Madame Peltier et Monsieur Babin
9 rue du moulin
28230 Droue-sur-Drouette

Monsieur Rémi Galoyer
Commissaire enquêteur PLUi Val-Drouette
ComCom des Portes Euréliennes d'IDF
6 place Aristide Briand
28230 Droue -sur-Drouette

Objet : Questions et observations concernant le projet de PLUi de l'ex-territoire du Val Drouette.

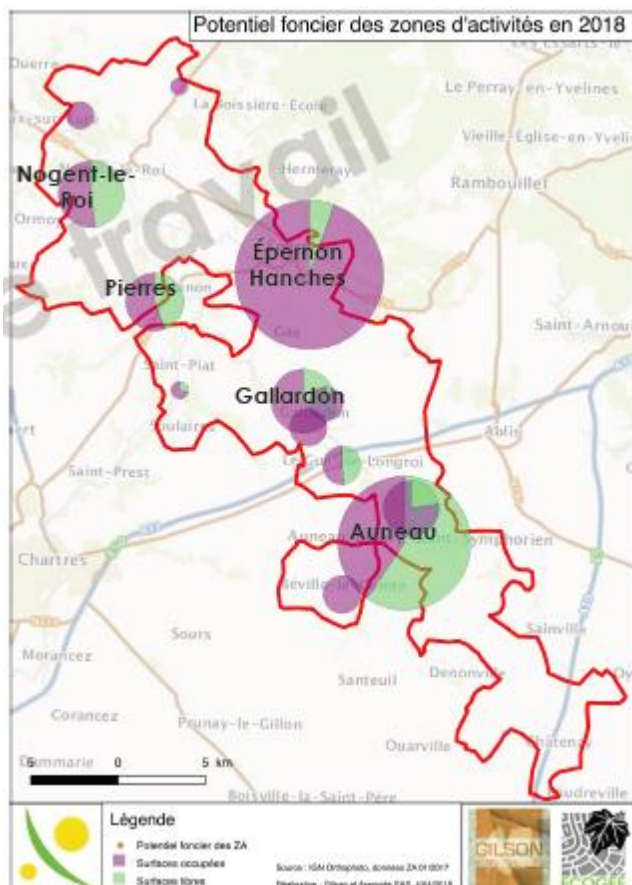
Les lignes de crêtes sont discontinues ce qui ne correspond pas à la réalité topographique. La ligne de crête passe en réalité dans le terrain visé par l'OAP 14. Il est difficile de concevoir cette préservation du paysage avec des bâtiments pouvant mesurer 15 m de haut. La présence d'un merlon certes pourrait protéger la vue mais la représentation est très trompeuse car les arbres n'auront cette allure qu'après plus de 15 ans d'installation. De plus le merlon risque de priver les riverains du soleil hivernal.

Ce terrain est situé sur une zone de retrait d'argile (aléas moyen). Est-ce raisonnable d'envisager la construction d'un bâtiment de 15 m de haut alors que la construction n'est pas encouragée ou demande des adaptations coûteuses sur ces terrains. La gestion des eaux et l'imperméabilisation de 2,5 ha de sol agricole (autorisation de surface inscrite dans l'OAP 14) entraîneront un plus grand ruissellement qui n'est pas mentionné et qui peut avoir des conséquences sur le risque d'inondation. Pour finir il existe dans la réalité une ligne à haute tension ou moyenne tension qui n'est pas répertoriée dans les contraintes environnementales, ni dans la carte des servitudes d'EDF. Un merlon végétalisé à proximité de cette ligne est dangereux (entretien de la végétation et risque d'arcs électriques...).

REGLEMENTS GRAPHIQUES

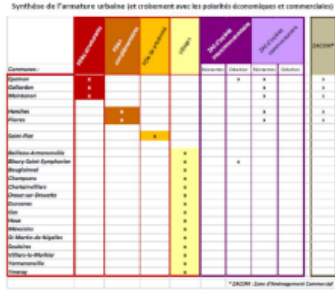
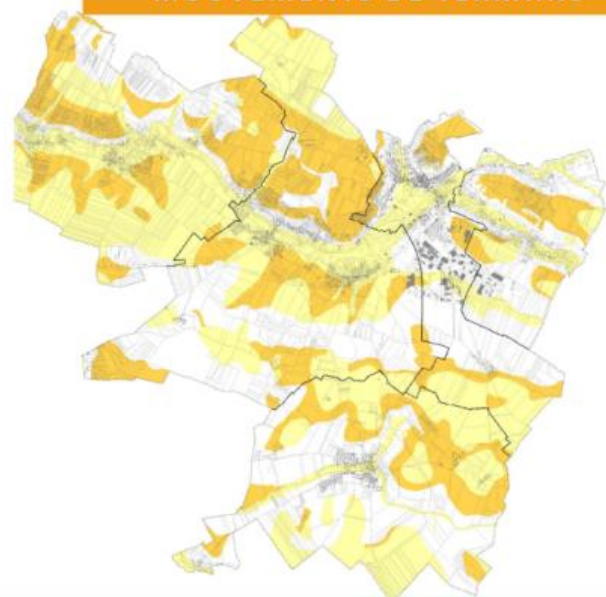
Où sont les corridors : trame verte... l'indication des ZNIEFF type 1 et 2 ?
 Où sont les sites Natura 2000 les plus proches ?
 Autres : arrêté de biotope, ZIRCO...)
 A Epemone une vraie rupture écologique à repenser ...
